con la presente si inviano le Osservazioni contro il Progetto di un impianto eolico codice procedura ID\_VIP/ID\_MATTIM: 12691 denominato "Pitigliano" ubicato nei comuni di Pitigliano (GR) e Sorano (GR) costituito da 20 (venti) aerogeneratori di potenza nominale 7,0 MW per un totale di 140,0 MW con relative opere connesse ed infrastrutture indispensabili.

**ID: Codice procedura (ID\_VIP/ID\_MATTM): 12691**

**“Progetto di un impianto eolico denominato “Pitigliano” ubicato nei comuni di Pitigliano (GR) e Sorano (GR) costituito da 20 (venti) aerogeneratori di potenza nominale 7,0 MW per un totale di 140,0 MW con relative opere connesse ed infrastrutture indispensabili”**

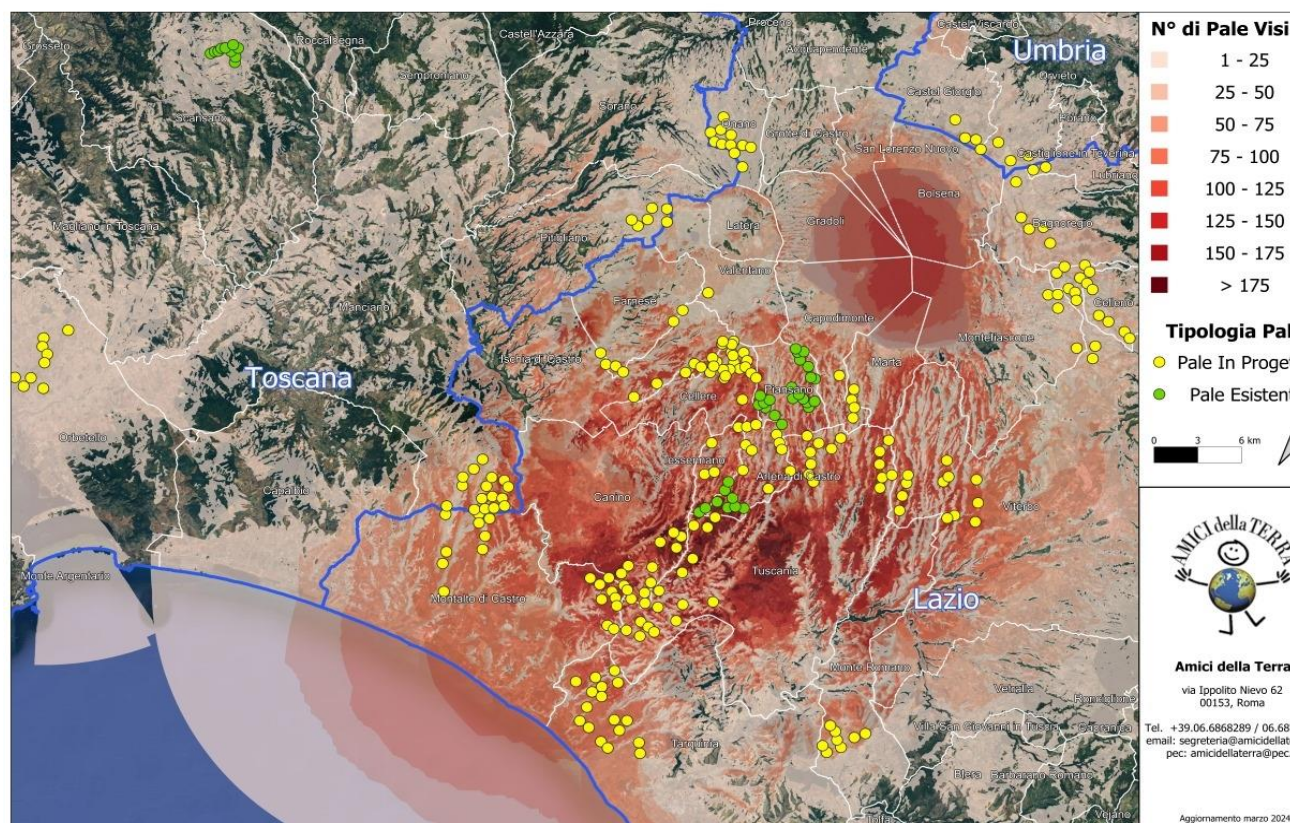
Alla luce di quanto descritto, possiamo concludere che la previsione *"Se a scala europea o nazionale la produzione di energia da fonti rinnovabili è spesso considerata*

*come unilateralmente positiva, è infatti a scala locale che lo sviluppo delle energie rinnovabili può produrre esternalità negative che intaccano i valori culturali e naturali del paesaggio, con potenziali ricadute sul turismo, sulla produzione agricola e sull'identità e riconoscibilità dei luoghi” ( da D.G.R Lazio n. 390/2022) è quanto mai appropriata anche per il territorio della “Città del Tufo” e della Tuscia settentrionale identificabili storicamente e culturalmente nella Maremma interna.*

Concludendo, in considerazione dell'eventuale installazione dell'impianto eolico industriale “Pitigliano” che si caratterizzerebbe come elemento avulso da ogni singolo elemento del contesto economico, storico, culturale, paesaggistico, naturalistico ed identitario e in ragione di tutte le “esternalità negative” che causerebbe anche sulla vocazione agricola e turistica del territorio, si ribadisce la richiesta di diniego dell'autorizzazione alla sua installazione.

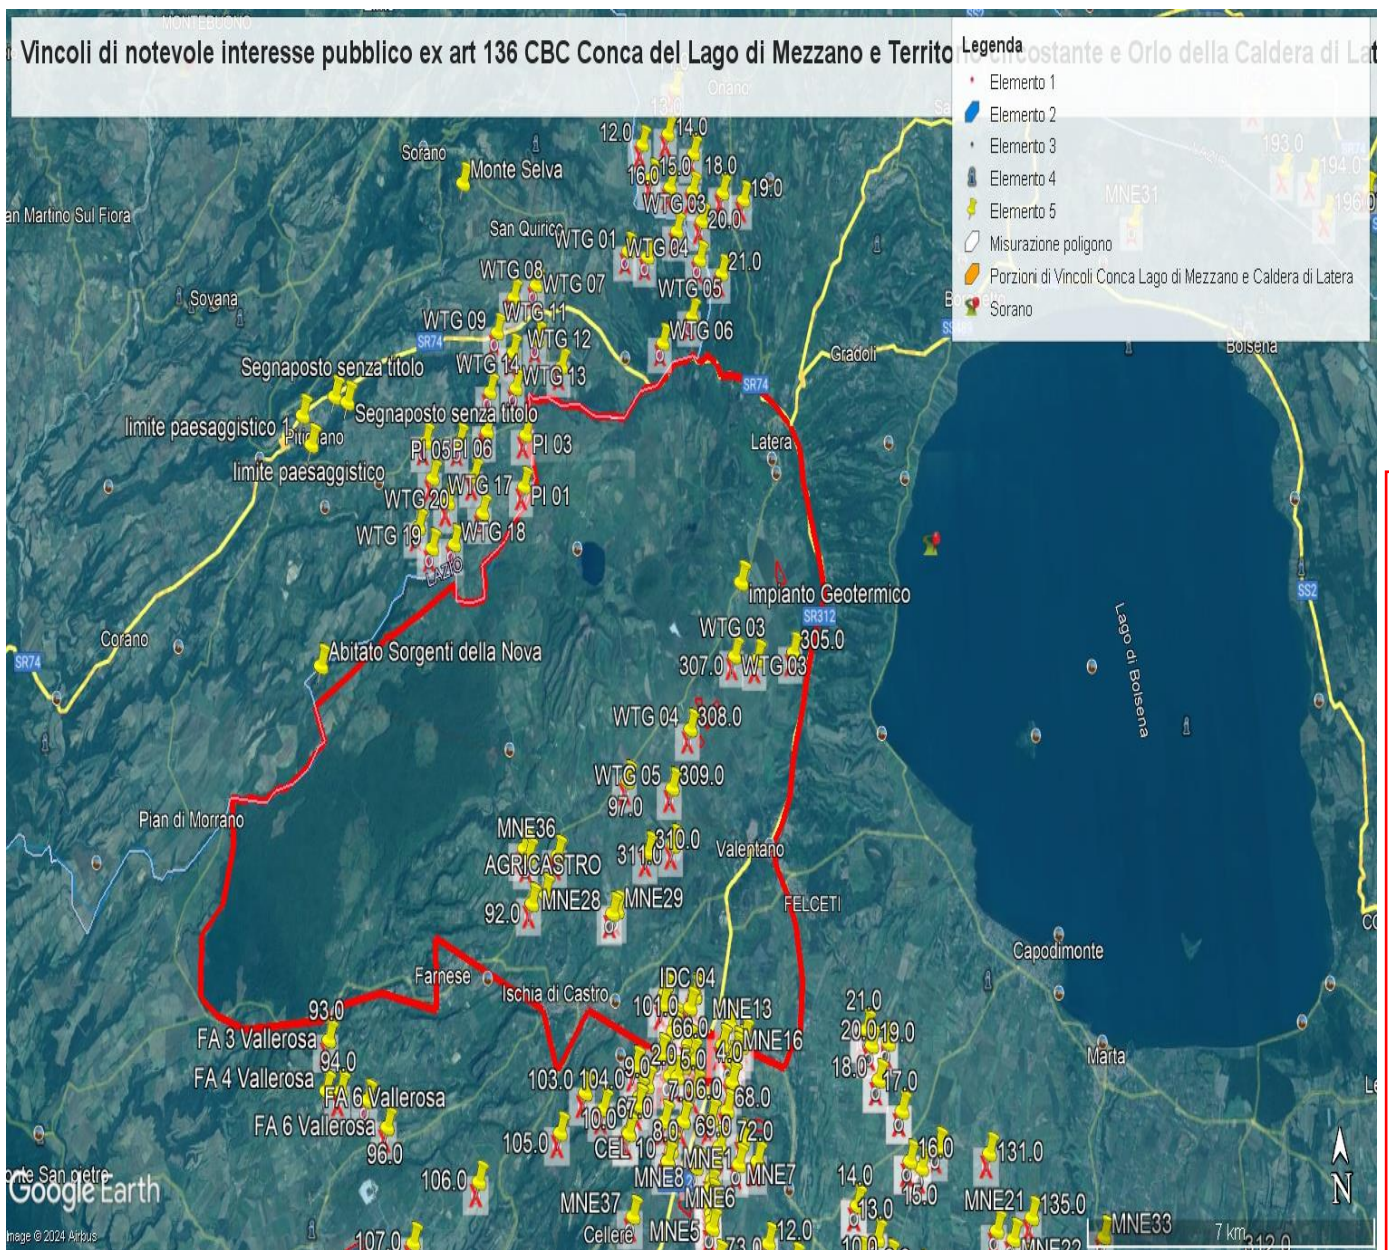
Il progetto è inteso essere realizzato in un'area caratterizzata da numerosi vincoli di carattere archeologico e non rispetta le dovute distanze da essi.

In generale, il progetto cozza contro l'esigenza di tutelare un paesaggio storico unico nel suo genere, per millenni plasmato dall'attività umana e dal suo integrarsi con le sue peculiarità naturali.
